LIDO RICCIO

Associazione di Promozione Turistica
e degli Operatori Turistici
e dei Residenti del Lido Riccio
C.F. 91013910699

PROPOSTA VARIANTE PERCORSO CICLOVIA LIDO RICCIO—FERRUCCIO (700 ml)

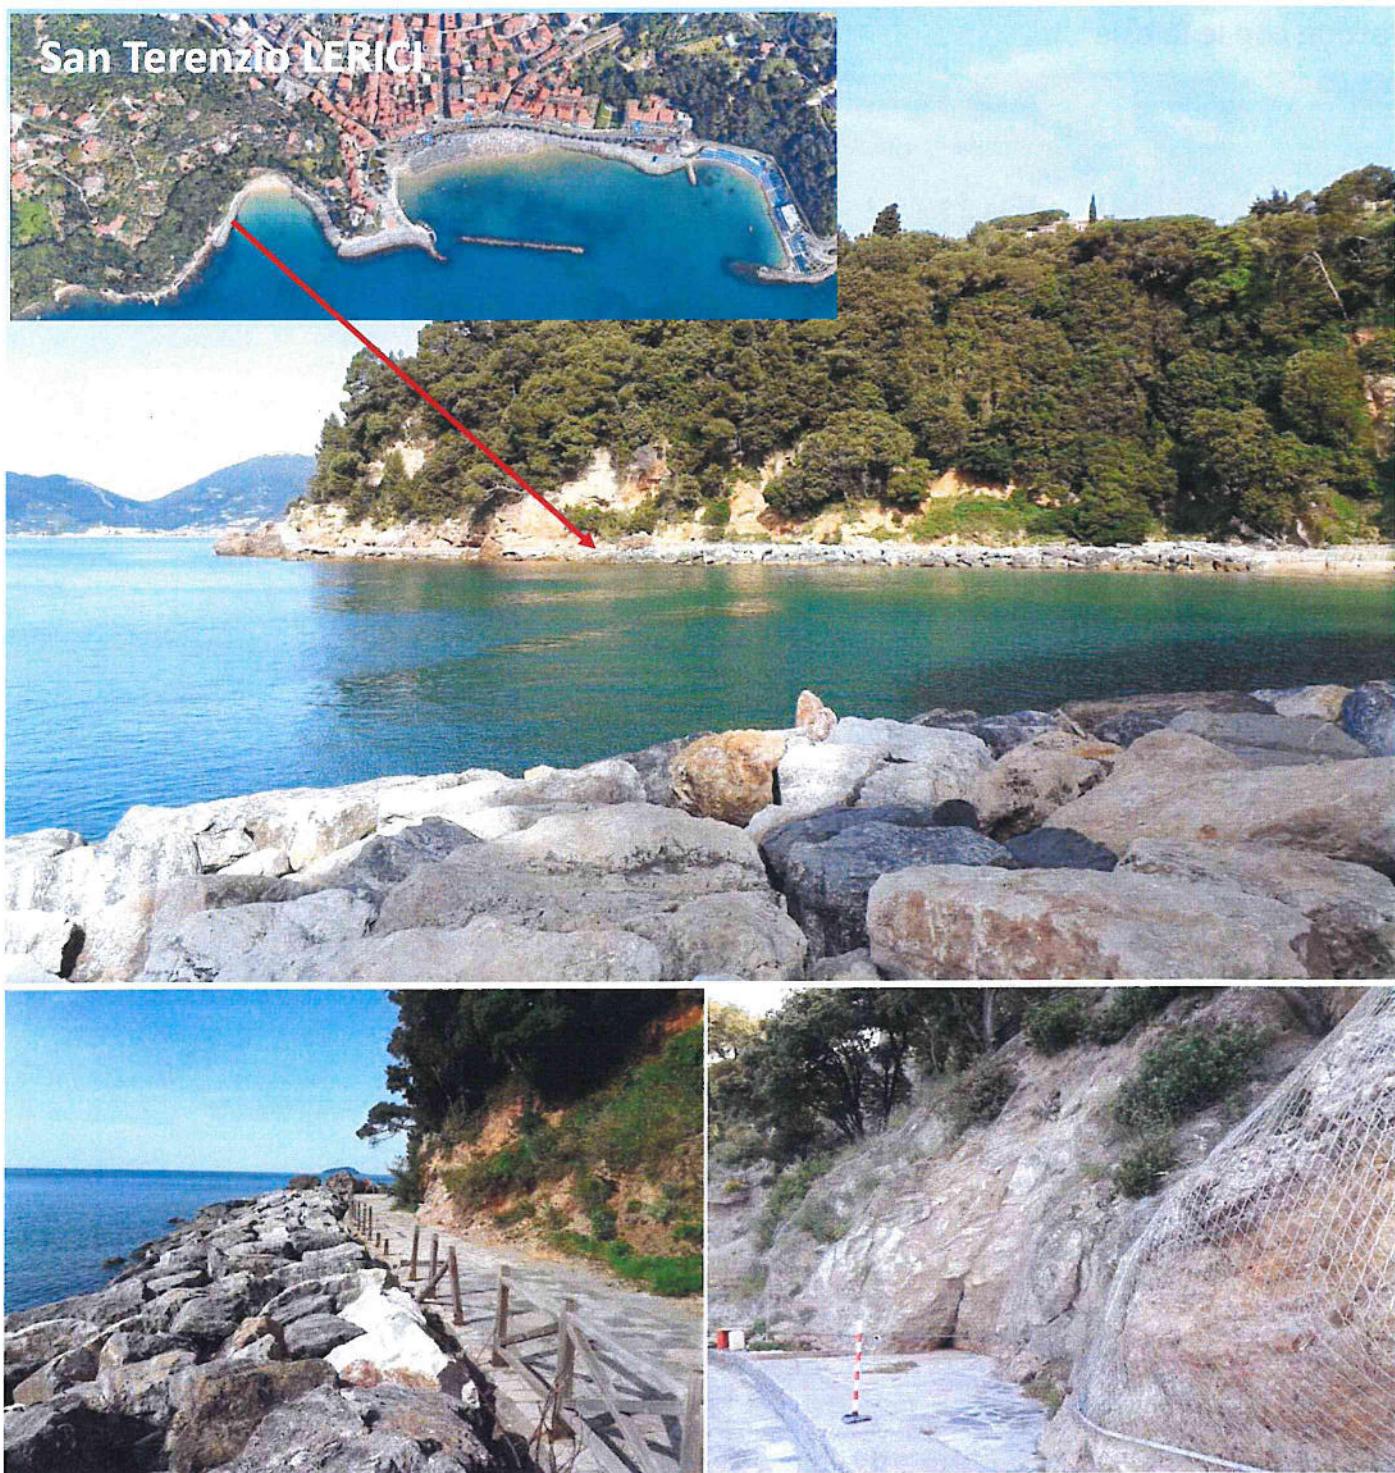
Come visibile dalla foto, la proposta della ns. Associazione prevede di realizzare una “Variante Costiera” sfruttando le attuali infrastrutture a difesa della costa (scogliera esistente) proseguendo il percorso della ciclovia lungo la costa e perimetralmente al crinale di Torre Mucchia, ricongiungendosi successivamente con il tratto originale da progetto, all’uscita della galleria lato Ferruccio.

Il tratto tra la fine della barriera frangiflutti, presente presso il piccolo porticciolo della Riccetta e il proseguo del percorso dopo le tre grotte, andrebbe realizzato con l'ausilio di un ponte in legno e acciaio, pavimentazione in vetro multistrato, per non alterare la luce che influenza la flora e la fauna sottomarina nello specchio antistante l'ingresso del piccolo porticciolo. Si consideri altresì l'attuale situazione della costa e di questo tratto di mare soggetto a pesanti erosioni marine, noti a tutti i divieti che il Comune, proprio nei giorni passati, ha posto in essere intorno al perimetro della punta di Torre Mucchia: **pesanti vincoli che si sono già ripercossi sul turismo locale e sull'immagine del Lido.**

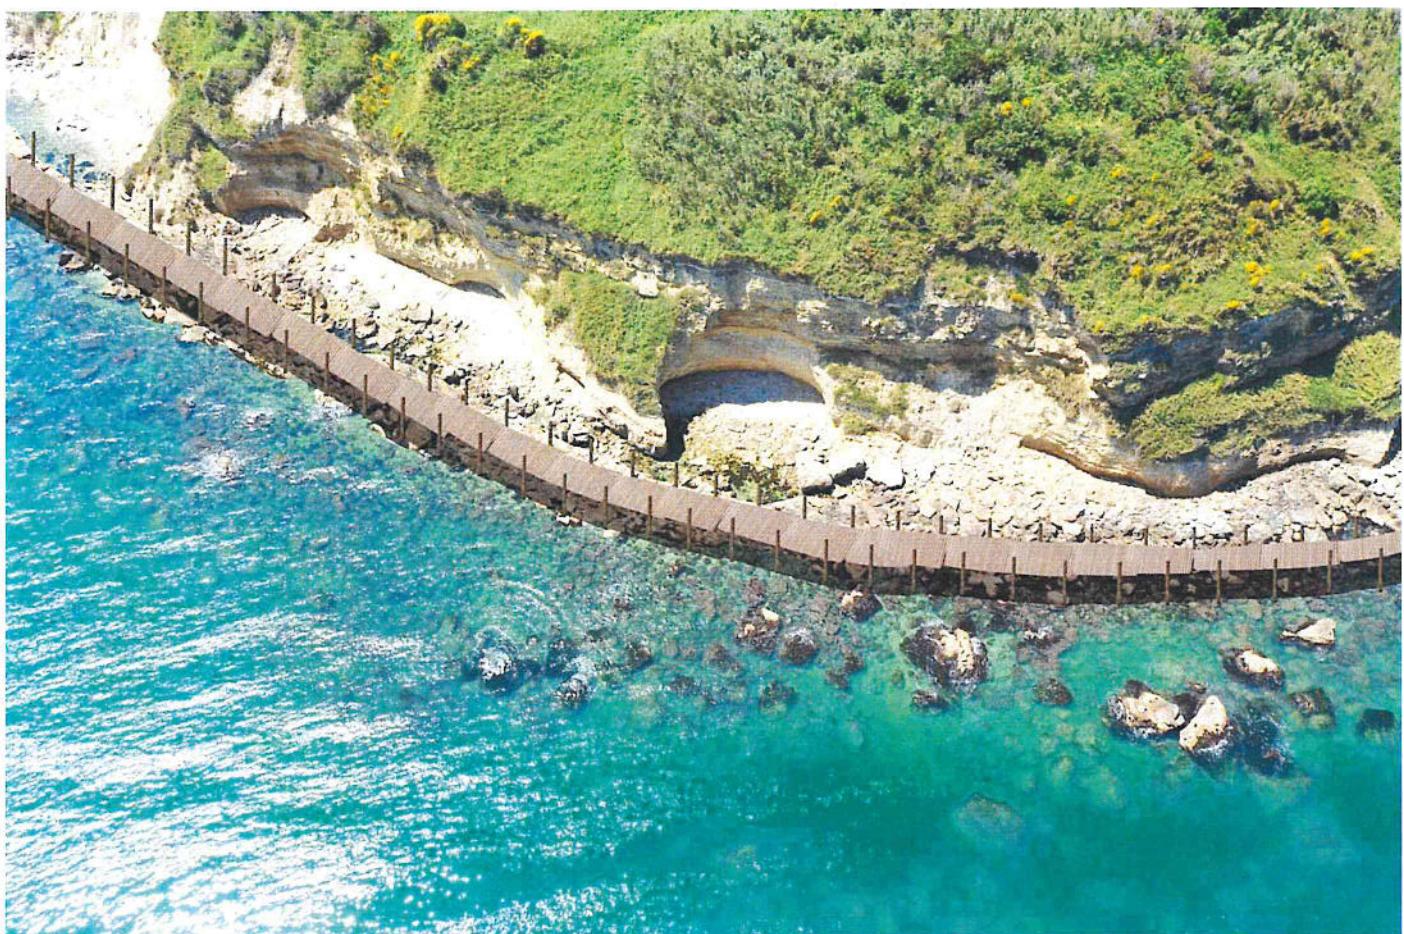
Abbiamo immaginato una struttura a basso impatto ambientale che non dovrà alterare il profilo della costa e con un chiaro richiamo alla strutture dei nostri Trabocchi. La **“PASSERELLA CICLABILE DEL LIDO RICCIO”**, andrà a mitigare l’impatto visivo delle scogliere sottostanti che bloccheranno o comunque attenueranno di molto, l’attuale impatto delle acque con le falesie.
